INFORME N° 01022-2023-SENACE-PE/DEAR

ASUNTO : Evaluación Final del «Segundo Informe Técnico Sustentatorio de la Segunda Modificación del Estudio de Impacto Ambiental del Proyecto Ampliación de las operaciones minero-metalúrgicas a 4 200 TMD», presentado por Compañía Minera Chungar S.A.C.

FECHA : San Isidro, 28 de noviembre de 2023

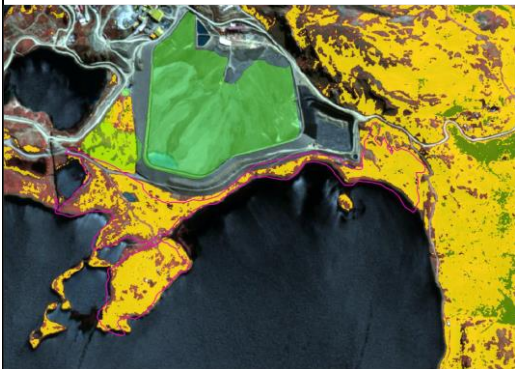
N°	Ítem	Entidad	Fundamento/Sustento	Observaciones	Subsanación	Subsanada Sí/No
				información presentada y se asigne la categoría de conservación correcta de las especies de fauna registradas.		
16	Capítulo 8, numeral 8.3.2 Formaciones vegetales (Página 114)	Senace	El Titular propone para el Segundo ITS Animón la actualización de la unidad de vegetación correspondiente a bofedal y zona minera, las cuales fueron aprobadas en la Segunda MEIA-d Animón (Resolución Directoral N°00061-2020-SENACE-PE/DEAR). Para la actualización de la unidad de vegetación de bofedal, el Titular realiza los modelamientos NDVI y NDWI con clasificación supervisada y adjunta fotos georreferencias en el Apéndice 8.3-2, donde se aprecia que el bofedal BOF-20, cercano a las modificaciones propuestas, según el Titular ya no correspondería a este tipo de vegetación y que en la actualidad representa a la unidad de vegetación de césped de puna. Al respecto, los especialistas de la DEAR Senace realizaron los análisis (NDVI, NDWI¹⁵) sobre el área del BOF-20 que se pretende actualizar y no queda claro la reducción propuesta de este bofedal, considerando lo presentado en el ítem 3.5 Reclassificación supervisada (Apéndice 8.3-2), donde los resultados muestran que el sector de interés presenta índices en el rango de 0.45 – 0.65 (NDVI) y que tanto para mayo como para julio hay muy poca presencia de cuerpos de agua (NDWI), correspondiendo a vegetación de bofedal. Los resultados obtenidos coinciden con la delimitación del bofedal (BOF-20) aprobado en la MEIA-d Animón, por lo que no es claro cómo se ha	Se requiere al Titular lo siguiente: a) Aclarar cómo se ha delimitado el bofedal BOF-20 y precisar las consideraciones empleadas en la reducción de este bofedal, ya que no es clara y tanto los modelamientos presentados por el Titular como los realizados por la DEAR Senace coinciden con la información de la delimitación del BOF-20 aprobada en la MEIA-d Animón. b) Caracterizar las unidades de vegetación presentes en el área que corresponde a la zona minera, con la finalidad de evaluar los impactos que se generarán sobre la	El Titular precisa lo siguiente: a) Aclara como ha delimitado el bofedal BOF-20, donde en el Apéndice 8.3-1 (antes Apéndice 8.3-2), se presentan las consideraciones empleadas para la delimitación de este bofedal. El Titular realiza una revisión histórica comparativa de imágenes satelitales Sentinel 2 de la temporada húmeda (diciembre, 2021), transición de húmeda a seca (abril, 2022) y seca (julio, 2022), un modelamiento supervisado y no supervisado considerando los índices espectrales (Índice de vegetación de diferencia normalizada (NDVI) e Índice de agua de diferencia normalizada	Sí

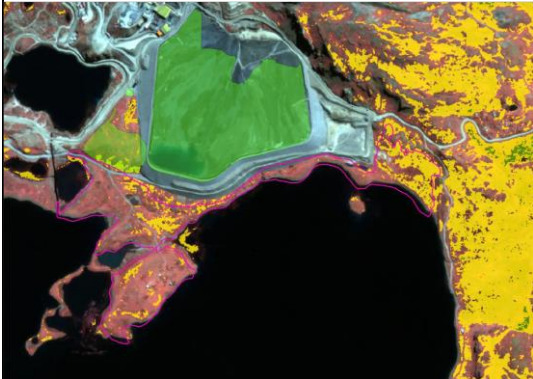
N°	Ítem	Entidad	Fundamento/Sustento	Observaciones	Subsanación	Subsanada Sí/No
			delimitado la propuesta de reducción de este. Asimismo, el Titular omite precisar las consideraciones empleadas en la delimitación de dicho bofedal, con la finalidad de conocer su alcance. <u>Análisis NDVI (DEAR/ Senace):</u>  <u>Análisis NDWI (DEAR/ Senace):</u>	misma por los cambios propuestos en el Segundo ITS Animón y proponer las medidas de manejo ambiental, con énfasis en el componente biológico (flora y fauna terrestre) correspondientes para las etapas de construcción, operación y cierre del proyecto.	(NDWI)) y una reclasificación supervisada tomando dichos índices para el bofedal BOF-20, donde precisa que el área donde se propone ubicar la modificación del depósito de relaves y ampliación del depósito de relaves en el dique oeste no corresponde en su totalidad a la unidad de vegetación bofedal, sino que representa a la vegetación de césped de puna. b) Con respecto a los índices espectrales (NDVI, NDWI) empleados por el Titular y los especialistas del Senace para identificar si en la zona de interés existe o no la presencia de bofedal, los resultados de las imágenes satelitales muestran la existencia probable de este ecosistema, sin embargo, dichos índices no diferencian los procesos de degradación de la tierra, la pérdida de materia orgánica o la composición de especies,
